2. Sogesid S.p.A.: “Progettazione preliminare del sistema di marginamento della colmata Nord, comprensivo della realizzazione e gestione del sistema di captazione della falda e progettazione preliminare dell’impianto di trattamento e riutilizzo delle acque di falda inquinate, derivanti dal sistema di marginamento pubblico previsto nell’interno del S.I.N. di Piombino” trasmesso con nota prot. 5486 del 30.12.2011, acquisita dal MATTM al prot. 39197/TRI/DI del 30.12.2011

Sintesi dell’elaborato

Fig. 1 Planimetria della soluzione progettuale individuata estratta da elaborato 12TOS101_PL13

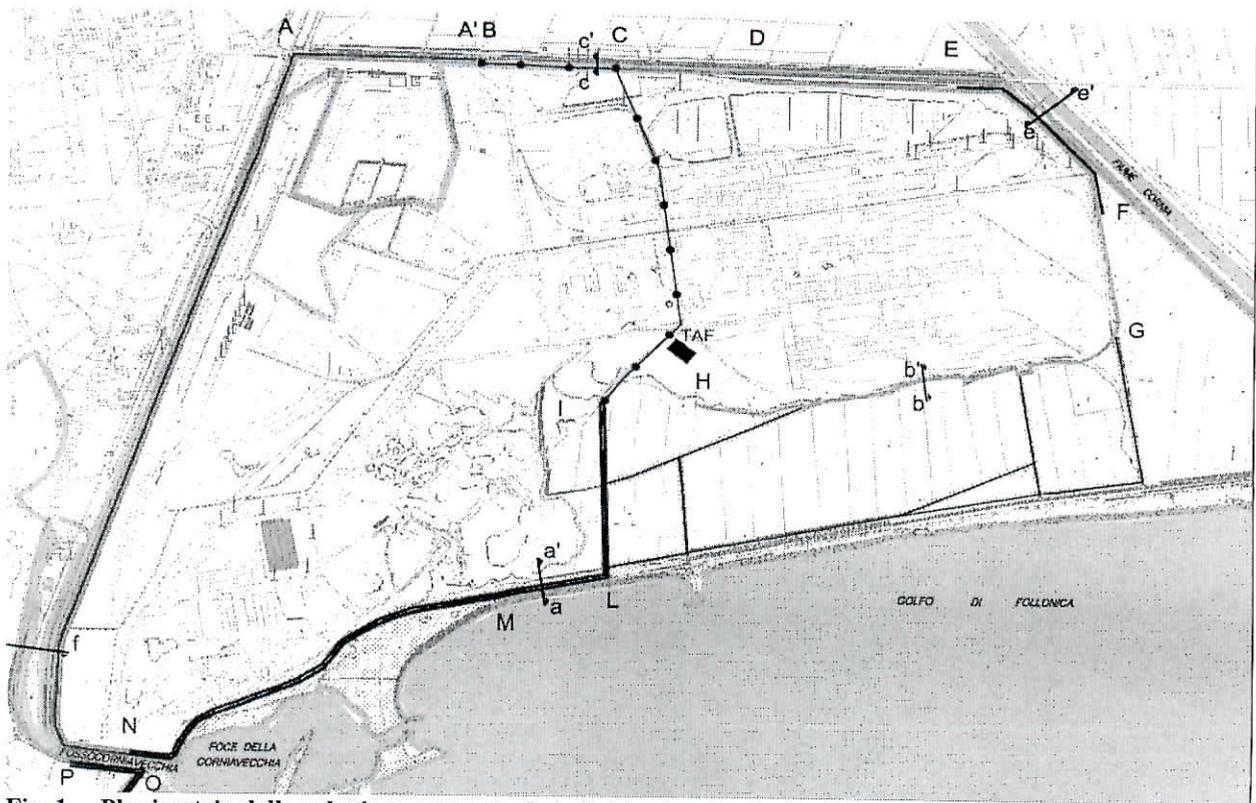
In riferimento alla barriera idraulica (40 pozzi complessivi, posti ad interasse di circa 70 m lato nord e 40 m lato est (profondità di circa 45 m) per una lunghezza complessiva di circa 1.850 m, come descritta a pag. 108 della relazione RT02), si ritiene che la configurazione di progetto non assicuri il raggiungimento dell'obiettivo di intercettare la contaminazione rilevata nei primi metri saturi riducendo contestualmente l'ingressione del cuneo salino. Si chiede pertanto di valutare una diversa configurazione progettuale che preveda, ad esempio, un interasse minore dei pozzi di emungimento, con profondità e portate di emungimento minori.

In riferimento alla barriera fisica proposta in posizione fronte mare e con profondità tali da non essere immorsata in alcuna litologia impermeabile e posta di fatto in posizione di monte idrogeologico rispetto alla sorgente di contaminazione, si segnala che la sua funzione sembrerebbe unicamente quella di limitare l'avanzamento del cuneo salino, già in atto. Infatti si pone in evidenza che per il tratto fronte mare denominato N-L della lunghezza di 1.600 metri in cui è prevista l'esecuzione della barriera fisica fino a 20 metri di profondità, la qualità delle acque nel riporto ricavate da 2 soli piezometri mostrano superamenti limitati e soprattutto dovuti alla presenza di sostanze inorganiche.

Quindi, *in primis*, occorre valutare l'opportunità di eseguire un'opera che avrebbe come principale obiettivo di limitare, ma non di escludere, la miscelazione acque di mare-acque dolci.

Qualora si reputasse prioritario l'obiettivo della limitazione dell'avanzata del cuneo salino, risulta necessario stimare il contributo degli emungimenti proposti quale bonifica delle acque di falda del riporto (trincee drenanti) al totale degli emungimenti tuttora in atto per altri usi (industriali e civili), valutando se tale contributo sia significativo ai fini dell'avanzata del cuneo salino e pertanto richieda il posizionamento della barriera fisica fronte mare.

In riferimento al previsto marginamento fisico in sinistra del fosso Vecchio Cornia, si chiede di esplicitare con maggiore chiarezza i possibili fenomeni di alimentazione dalla falda, anche alla luce di un intervento mirato principalmente sulle acque contenute nei terreni di riporto.

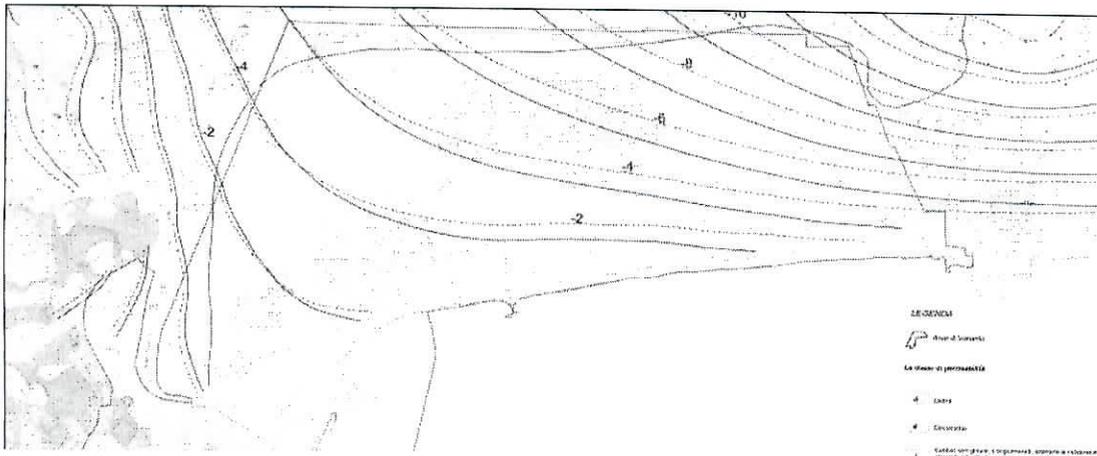
La figura 3.4 della relazione idraulica TOS101_PP_RI006 descrive, nella parte occidentale della macroisola nord, un andamento dei carichi idraulici diretto da nordovest verso sudest e quindi verso mare. Tale ricostruzione non sembra suffragata da alcun dato, in quanto nella parte sud occidentale della citata area non vi sono punti di misura utilizzati per la ricostruzione effettuata dal progettista. Si chiede, perciò di suffragare tale ricostruzione con dati piezometrici adeguati. Si segnala inoltre che tale ricostruzione non è coerente con quella rappresentata negli altri elaborati grafici presentati che mostrano un andamento del flusso da ovest-sudovest verso nord-nordest. Si chiede di chiarire le incongruenze.

In conclusione si ritiene che il modello di flusso sia da rivedere in relazione all'incompleto quadro di conoscenze sopra descritto.
